まとめ資料比較表 [技術的能力 1.4 原子炉冷却材圧力バウンダリ低圧時に発電用原子炉を冷却するための手順等]

柏崎刈羽原子力発電所 6 / 7 号炉 (2017. 12. 20 版)	東海第二発電所 (2018. 9. 18 版)	島根原子力発電所 2 号炉	備考
比較表において、相違理由を類型化したものについて以下にまとめて記載する。下記以外の相違については、備考欄に相違理由を記載する。			
相違No.	相違理由		
①	柏崎6/7は、自主対策設備として第二代替交流電源設備を設置		
②	東海第二は、残留熱除去系の冷却水確保のための設備として、常設の緊急用海水系を48条の重大事故等対処設備、可搬の代替残留熱除去系海水系を自主対策設備として整備		
③	島根2号炉は、発電用原子炉停止中において、残留熱除去系（原子炉停止時冷却モード）による発電用原子炉の除熱ができない場合、原子炉浄化系を使用		
④	島根2号炉は、東海第二の代替循環冷却系と同様な設備である残留熱代替除去系を50条の重大事故対処設備、48条の自主対策設備と位置付けており、技術的能力1.7及び1.5にて手順を整備		
⑤	島根2号炉は、47条の重大事故等対処設備として、低圧原子炉代替注水系（常設）を新規で設置したことから、復水輸送系を自主対策設備として整備		
⑥	島根2号炉は、低圧炉心スプレイ系が設置されており、重大事故等時の対応において復旧することを想定。また、設計基準拡張設備として整備		
⑦	島根2号炉の燃料補給設備は、設置許可基準規則第57条にて記載する整理		
⑧	島根2号炉の消火ポンプは電動駆動		
⑨	島根2号炉は、1号炉と中央制御室を共用しているが、島根1号炉は廃止措置段階にあることから、島根1/2号炉の当直長の指揮に基づき運転操作対応を実施。柏崎6/7号炉は、各運転号炉の当直副長の指揮に基づき運転操作対応を実施		
⑩	島根2号炉は、操作者の1名を記載。柏崎6/7は、操作者及び確認者の2名を記載		
⑪	設備構成、対応する要員及び所要時間の相違

第 1.4.1 図 機能喪失原因対策分析 (1 / 2)

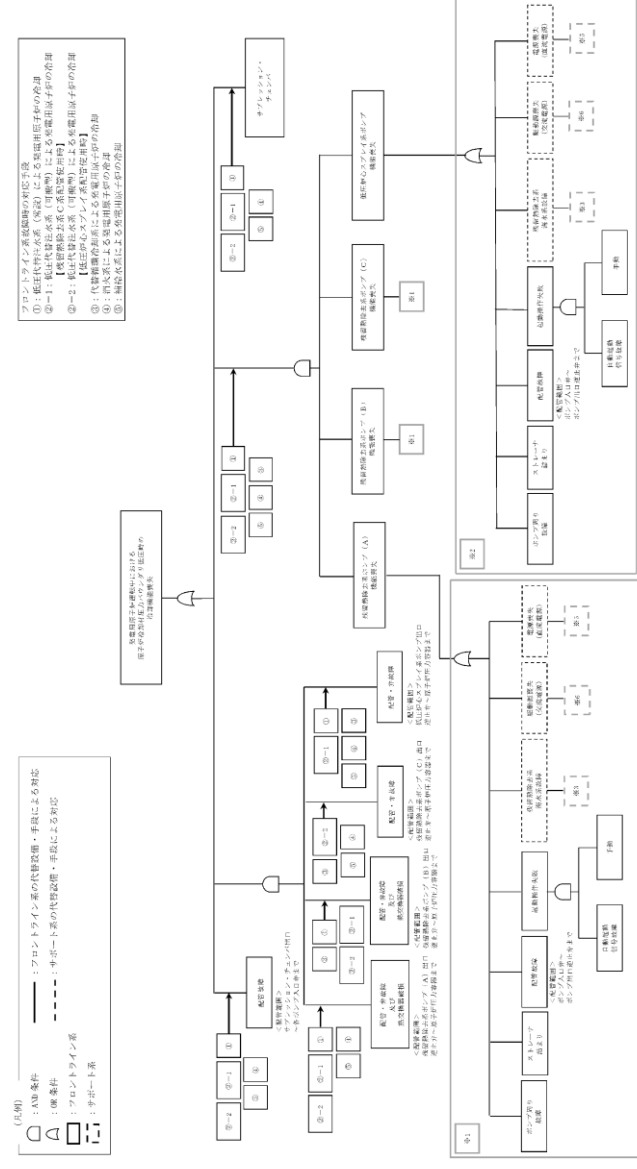
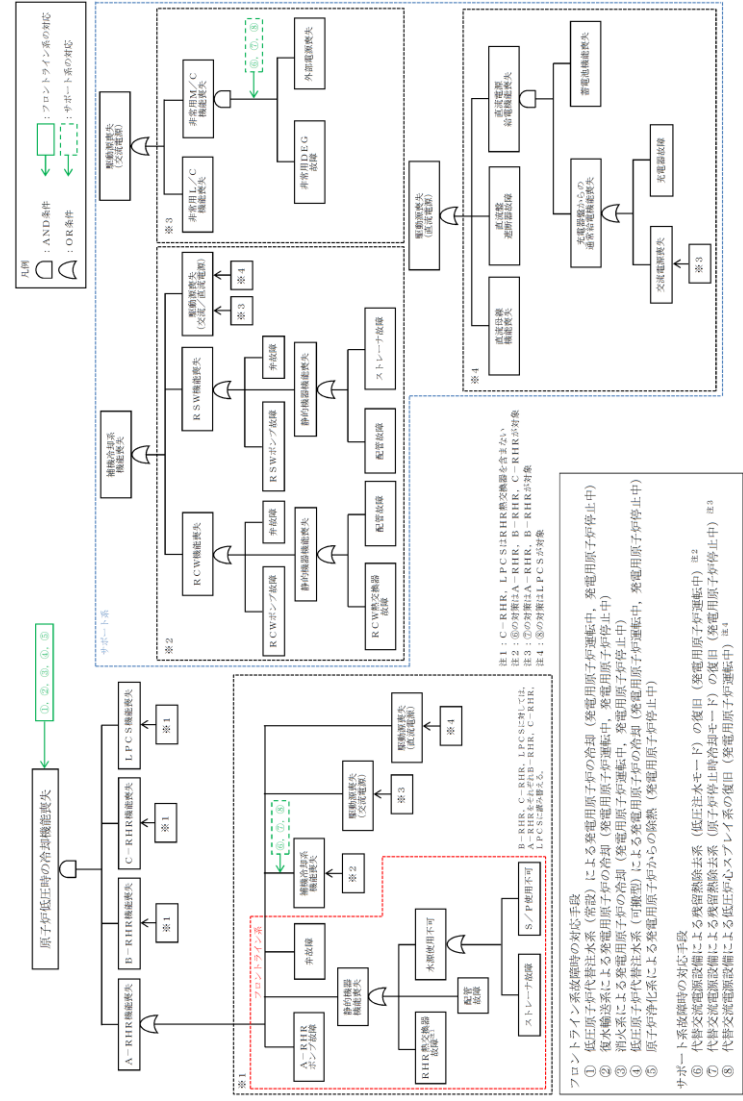
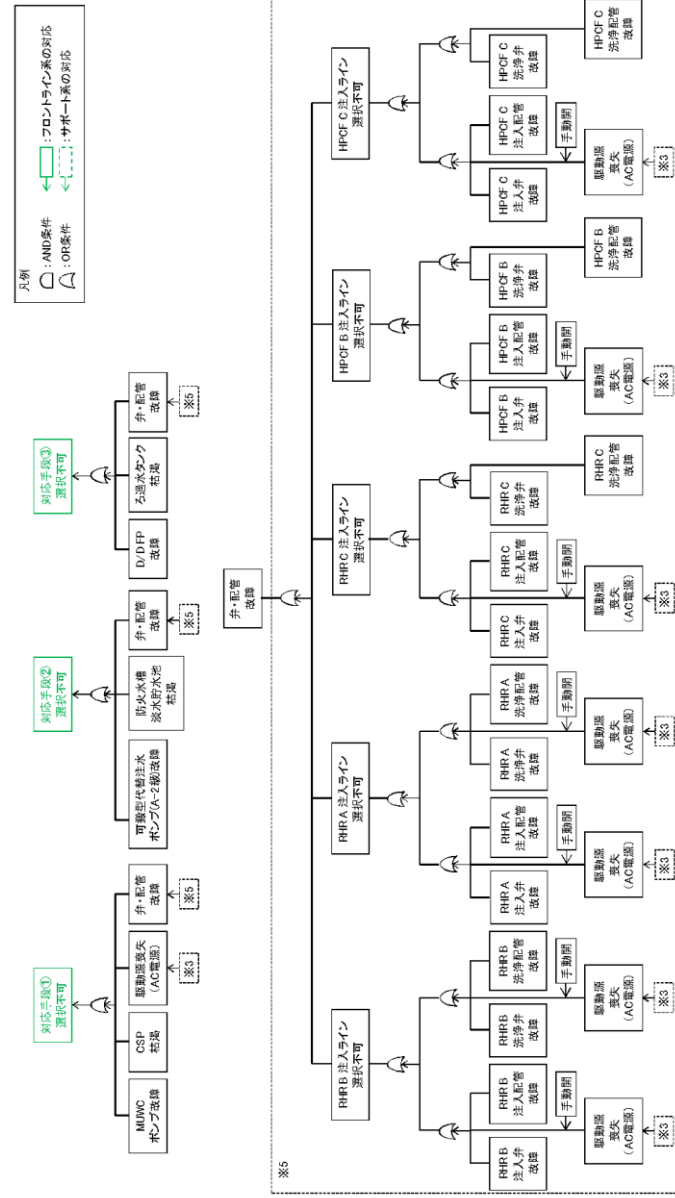
備考
 ・設備及び運用の相違
【柏崎 6/7, 東海第二】
 設備の相違に基づく
 機能喪失想定及び対応
 手段の相違

第 1.4.1-1 図 機能喪失原因対策分析 (2 / 2)

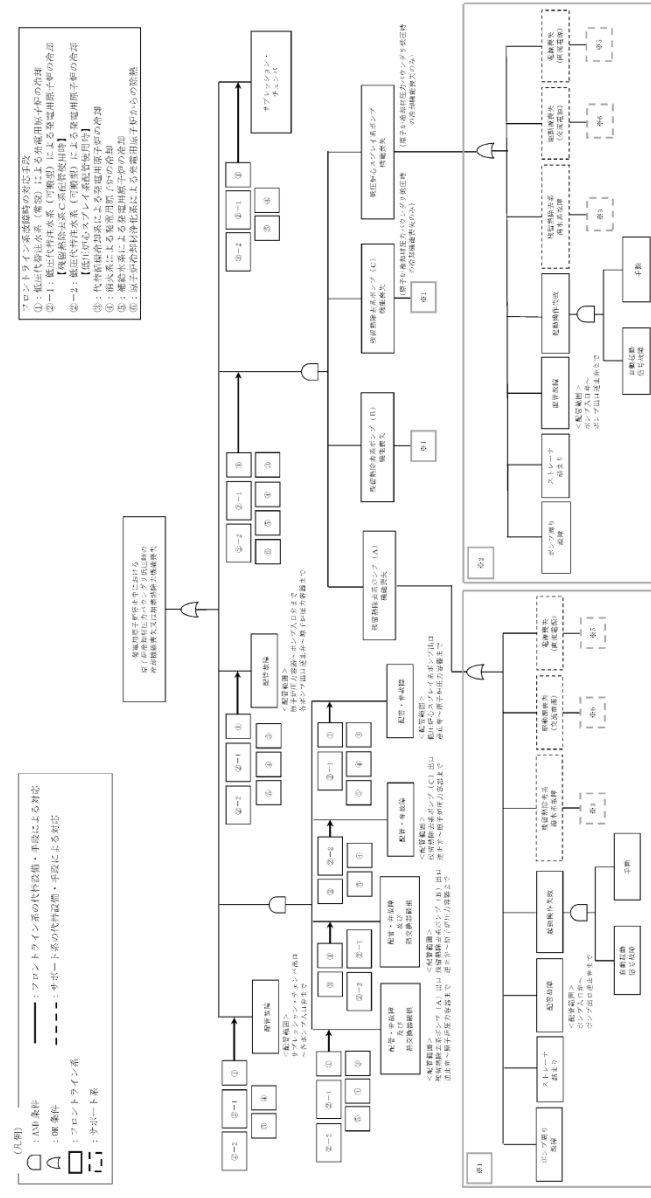
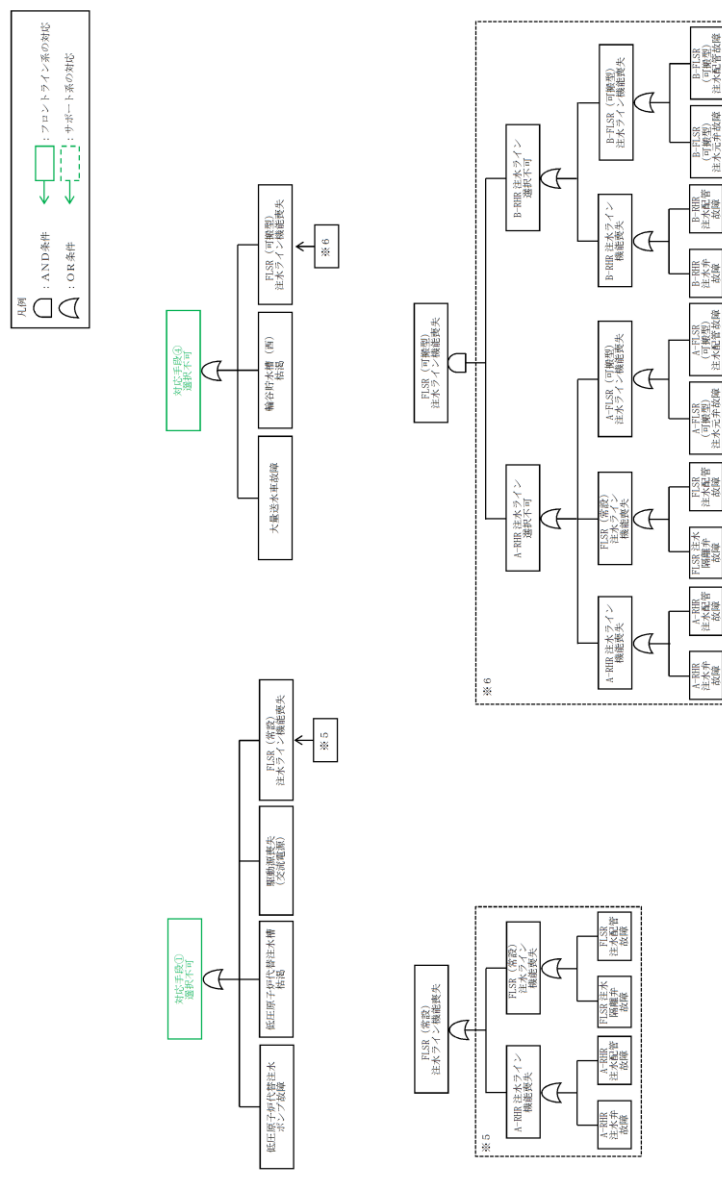
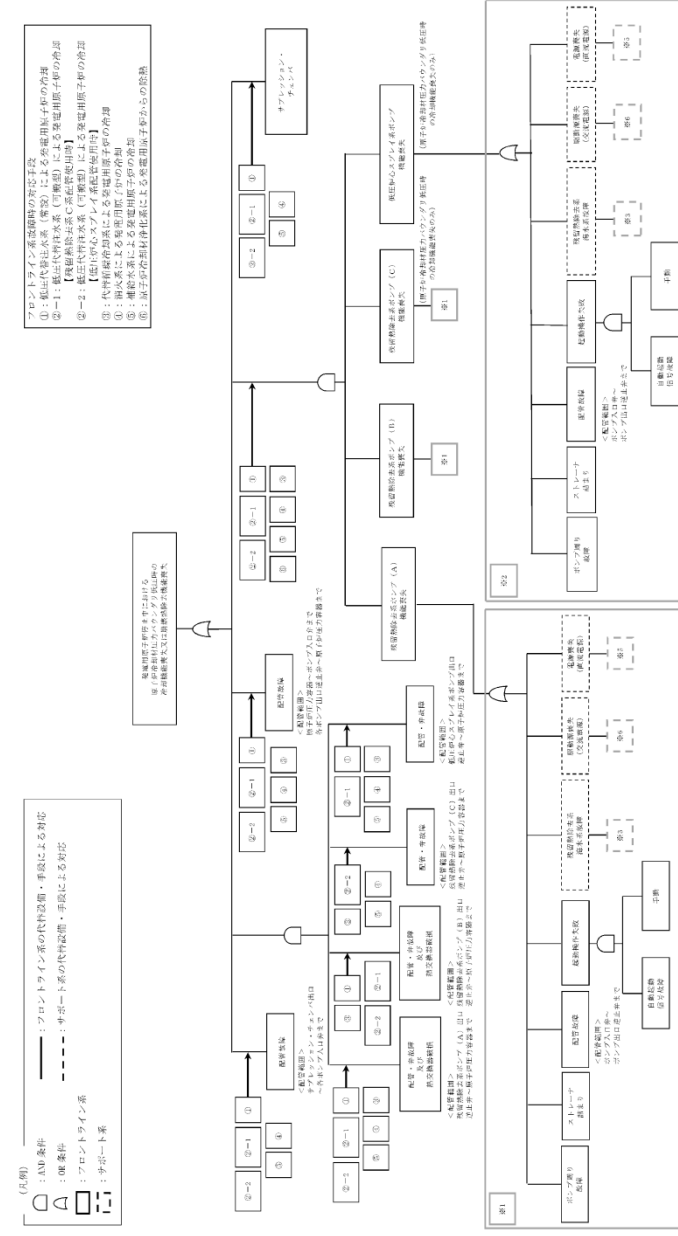
・設備及び運用の相違
 【柏崎 6/7, 東海第二】
 設備の相違に基づく
 機能喪失想定及び対応
 手段の相違

第 1.4.11 図 低圧代替注水系(常設)による原子炉圧力容器への注水(高圧炉心注水系(C)注入配管使用)

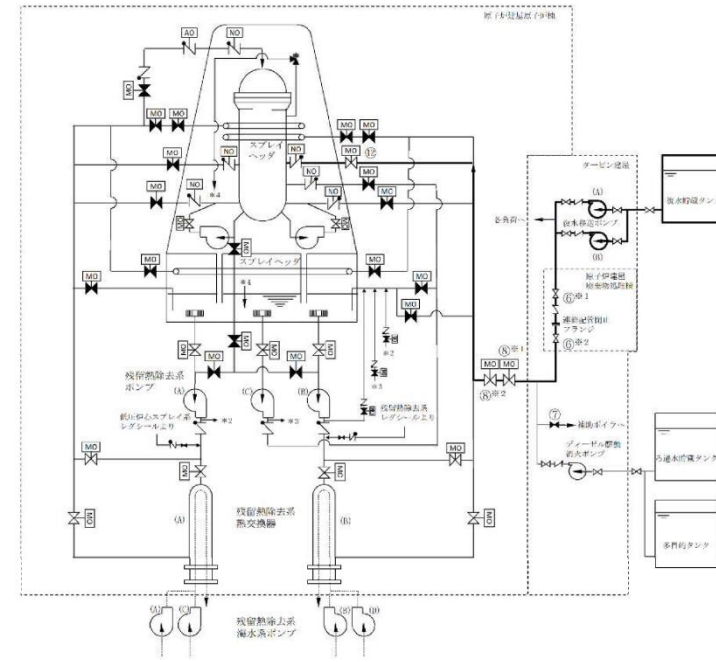
・設備の相違
【柏崎 6/7】
配管構成の相違による注水経路の相違

第1.4-23図 消火系による原子炉圧力容器への注水 (高圧炉心注水系(B)注入配管使用) タイムチャート

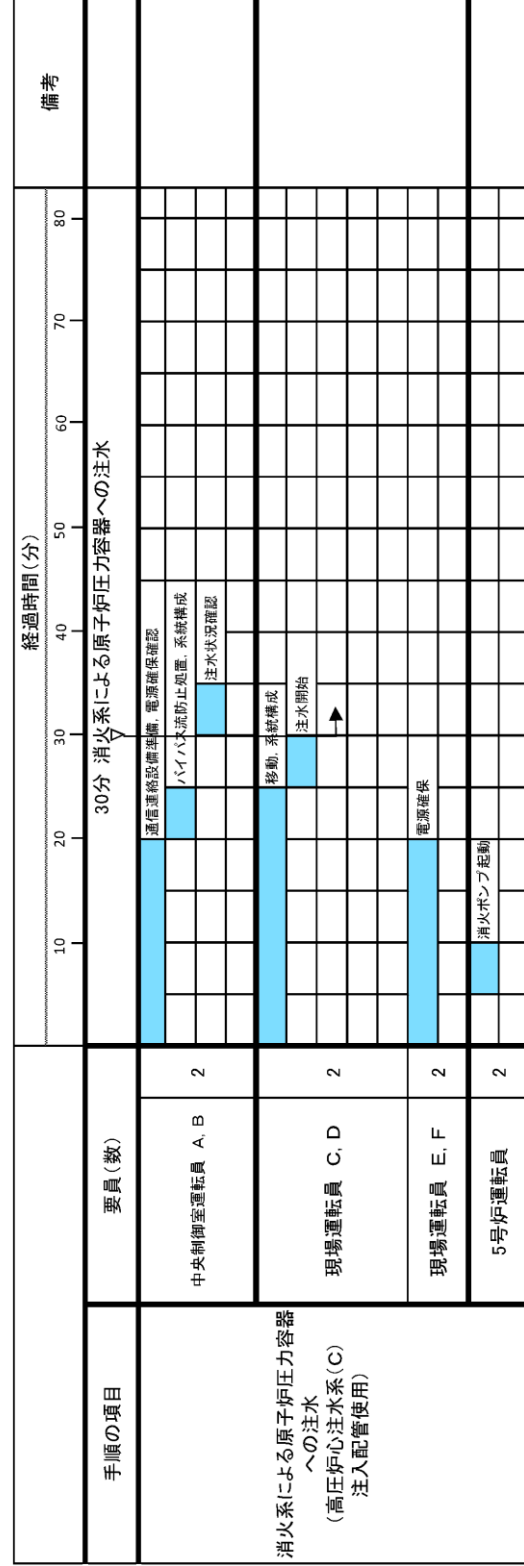
・設備の相違
【柏崎6/7, 東海第二】
配管構成の相違による注水経路の相違

第1.4-24図 消火系による原子炉圧力容器への注水 (高压炉心注水系(C) 注入配管使用) タイムチャート

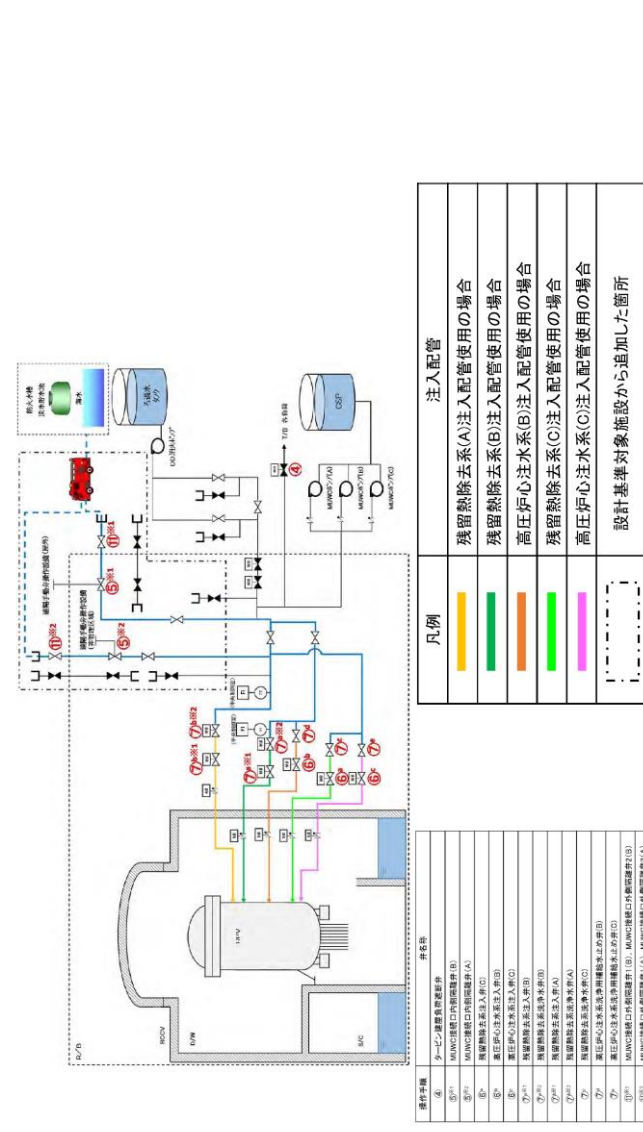
・設備の相違
【柏崎6/7, 東海第二】
配管構成の相違による注水経路の相違

第1.4.17図 低圧代替注水系(可搬型)による原子炉圧力容器への注水(淡水/海水)
 (可搬型代替注水ポンプによる送水) タイムチャート(1/2)

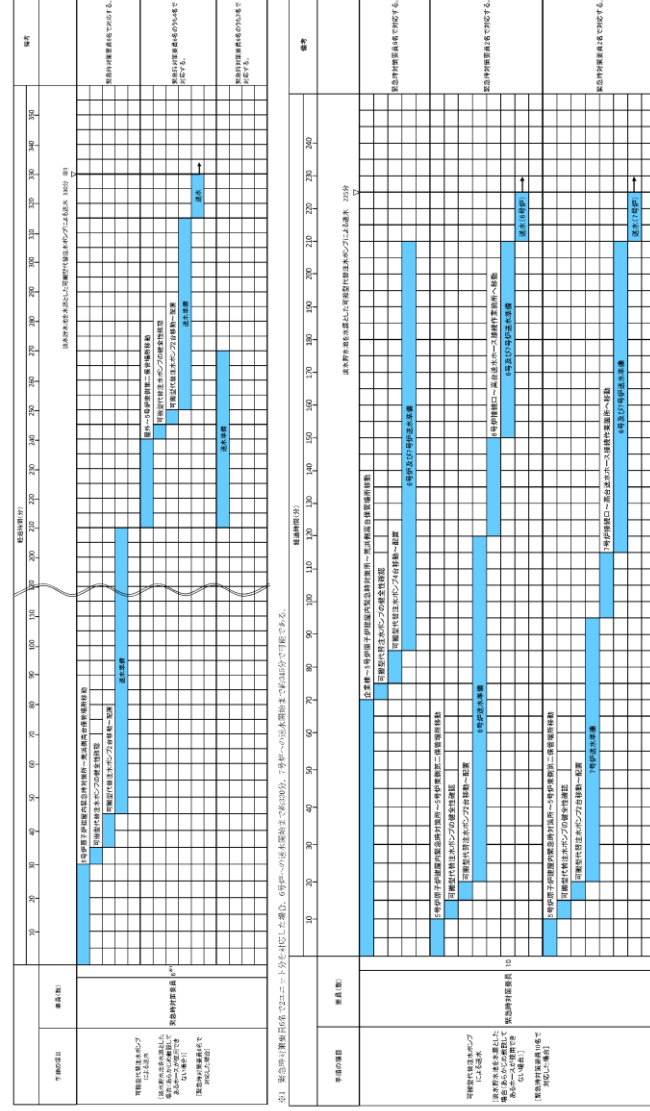
・設備の相違
 【柏崎6/7】
 島根2号炉は、常設のホースを使用せず可搬ホースにて送水を実施

第1.4-15図 代替循環冷却系による原子炉圧力容器への注水

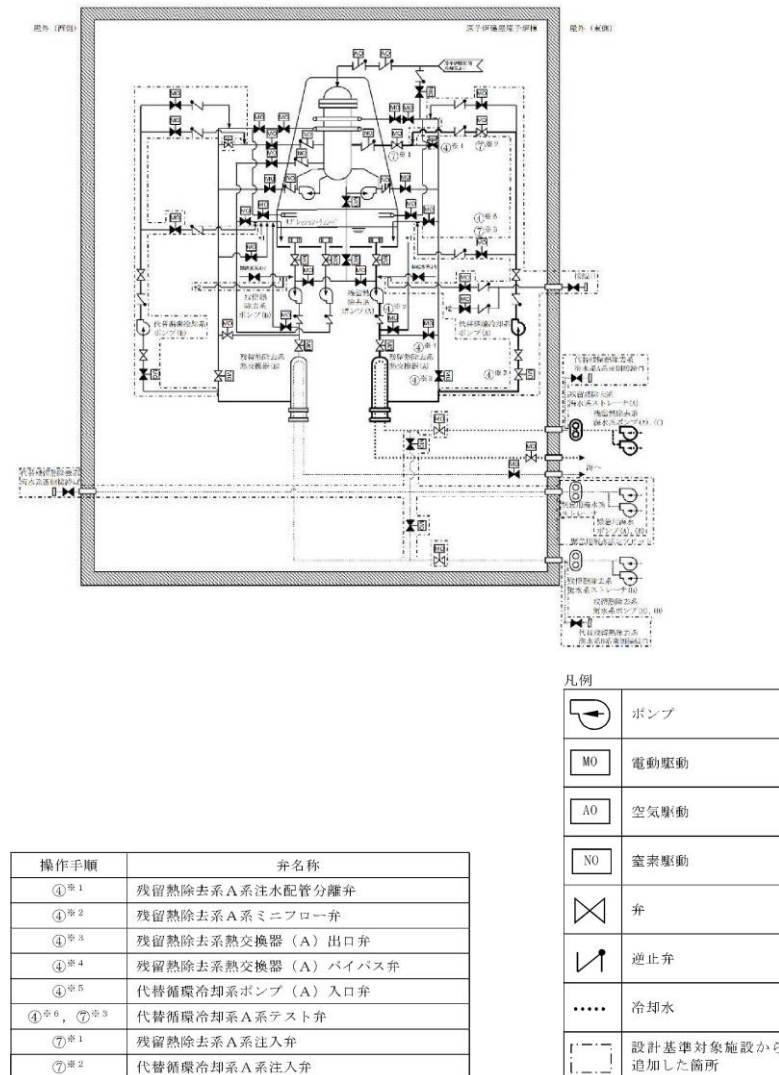
・設備の相違
【東海第二】
④の相違

第1.4-16図 代替循環冷却系による原子炉圧力容器への注水 タイムチャート (発電用原子炉停止中) (2/2)

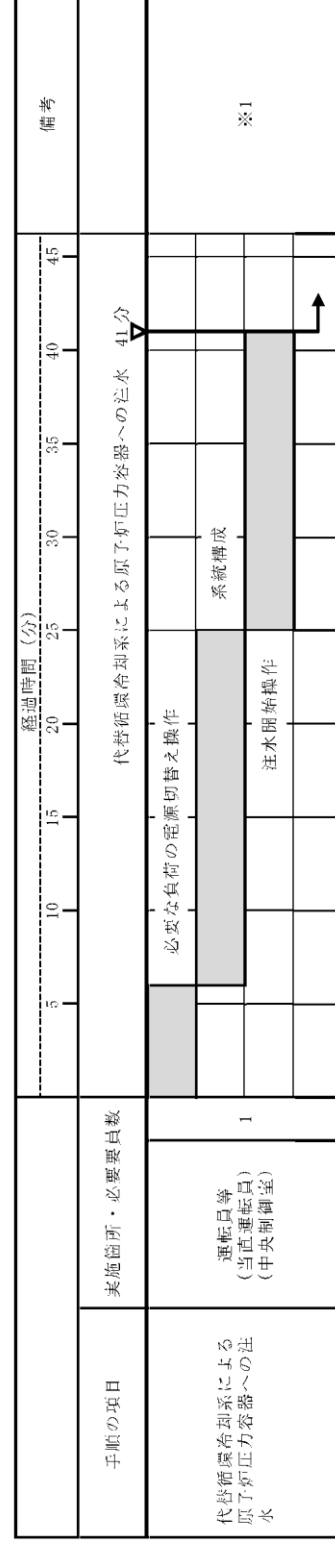
・設備の相違
【東海第二】
④の相違
